Van: [REDACTED]
Verzonden: donderdag 30 september 2021 11:58
Aan: [REDACTED]
Onderwerp: FW: Vredenhofweg

We zijn een schetsontwerp aan het uitwerken voor de ontwikkeling van voormalig campingterrein de Strandjutter op perceel WSK00-A-2074 aan de Vredenhofweg te Kamperland. Onderdeel van het ontwerp is het doortrekken van het dijklichaam wat momenteel tegenaan de parking van Résidence de Banjaard ligt. Zie ook onderstaande afbeelding.

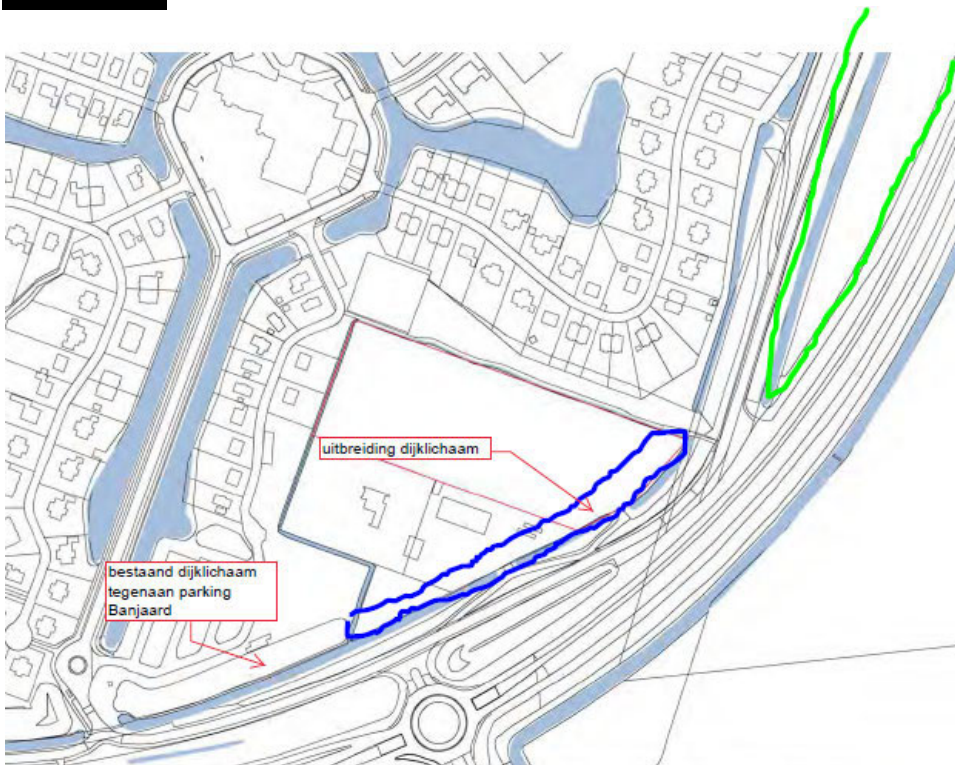
Dijklichaam is reeds afgestemd met het waterschap in verband met het onderhoud van de naastgelegen watergang. Het onderhoud wordt daar reeds vanaf zijde Vredenhofweg gedaan dus de onderhoudsstrook aan de parkzijde hoeft niet breder te zijn dan één meter.

De smalle strook tussen de Vredenhofweg en N57 is aangemerkt als aandachtsgebied in de Kustvisie en als Duingebied in de Banjaardvisie.

Het te realiseren dijklichaam kunnen we hier visueel op aansluiten. Heeft u een dezer dagen tijd om mij te bellen zodat we uitstraling e.d. van de nieuwe dijk kunnen bespreken?

Wij denken zelf aan een uitstraling gelijk aan de Veersegatdam. Ik ben telefonisch bereikbaar op [REDACTED].

- Ontwikkeling van een geaccidenteerde wal tussen de Vredenhofweg en de camping sluit aan op de gebiedsvisie. Hiermee kan de toon gezet worden qua beplantingssoort. Verduinen is langs deze kant niet voor de hand liggend, dit kan wel op de camping gebeuren waardoor daar wel de kustsfeer kan worden neergezet. **Nemen we mee**

- Op de wal kan beplanting worden geplaatst met de soorten zoals benoemd in de gebiedsvisie (pag. 25). Ten dele zijn deze ook al aanwezig op de wal in noordelijke richting. Hier zitten echter ook veel brandnetel en braam tussen. Zaak dus om hier te gaan dunnen. **Nemen we mee**

- In hoeverre is [redacted] de voormalige eigenaar van de camping, meegenomen in de planontwikkeling. De wal staat nu namelijk ook rond zijn huis getekend. Is hij niet mee, dan zou je rechts van het hek kunnen starten maar is het wellicht goed om de wal om te knikken tussen de camping en de loodsen van [redacted] **[redacted] is mee in deze plannen en zijn voorkeur is om de wal ook voorlangs zijn woning door te trekken.**

- Tussen de camping en de Roompot ligt een pad. Dit pad behouden en doortrekken langs de Vredenhofweg (noordwaarts) en laten aansluiten op de padenstructuur rond het park. **Nemen we mee in de plannen, bekijken we qua planologie nog want dit betekent werkzaamheden ter plaatse van een dubbelbestemming Waterkering.**

- De beplanting op de bestaande wal uitdunnen en aanvullen met bij de visie aansluitende beplanting. **Nemen we mee**

- Hoogte/profiel van het dijklichaam: wij zouden dus het liefste een geaccidenteerde wal, zie ook de wal die aan de overzijde is aangelegd voor het park Groote Duynen.
 - Dijklichaam aanleggen met ter plaatse aangetroffen grond: wij hebben nog even de vraag uitstaan of er eerst een bodemonderzoek nodig is. Dit laten we snel weten.
- Inmiddels hebben we daar aanvullingen van u op ontvangen, waarvoor dank. We voeren binnen 4 weken een verkennend bodemonderzoek uit.

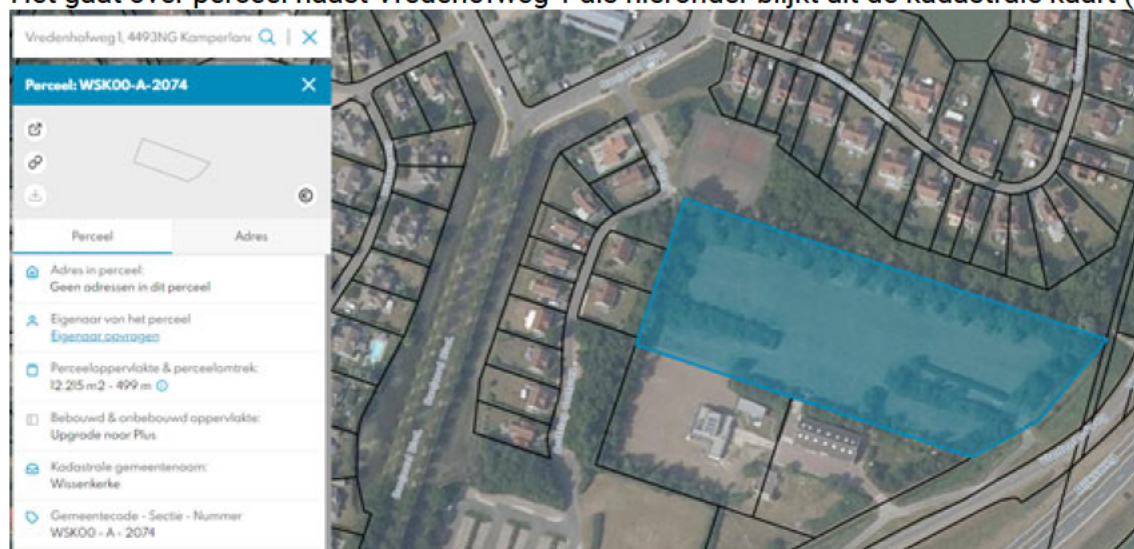
Het gaat over perceel naast Vredehofweg 1 als hieronder blijkt uit de kadastrale kaart (het blauwe deel):

Uit de bestemmingsplanregels blijkt dat er maximaal 40 kampeermiddelen (standplaatsen) toegestaan zijn van maximaal 45m², goothoogte tot 3,2m, maximale bouwhoogte van 3,5m. Uit de definities blijkt:

- het huidige ontwerp dat niet het maximum van 40 behelst maar 37 om de ruimtelijke kwaliteit te borgen.
- En dat ondanks dat we het parkeren al buiten dit gebied willen verzorgen.
- Afscherming tussen het gebied en de Vredeshofweg zodat ook vanaf de buitenzijde van het terrein het beeld kwalitatief verbeterd.
